改善箇所説明図

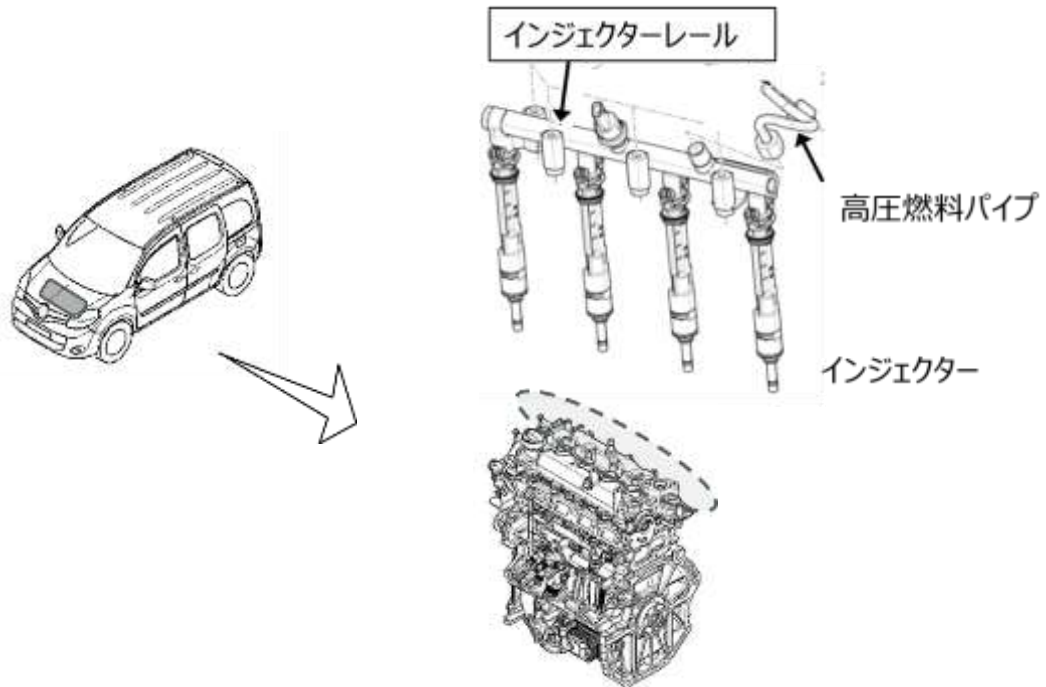
エンジンの燃料噴射装置において、インジェクターレールのメッキ処理工程が不適切なため、使用過程でメッキが剥がれることがある。そのため、剥がれたメッキがインジェクターに詰まることで空燃比が悪化してエンジン警告灯が点灯し、そのまま使用を続けると、排気ガス基準を満たさなくなるおそれがある。

全車両、インジェクターレールを良品に交換し、併せて高圧燃料パイプも新品に交換する。

助手席側ドアロックストライカー下側固定ボルトに白ペイント塗布する。
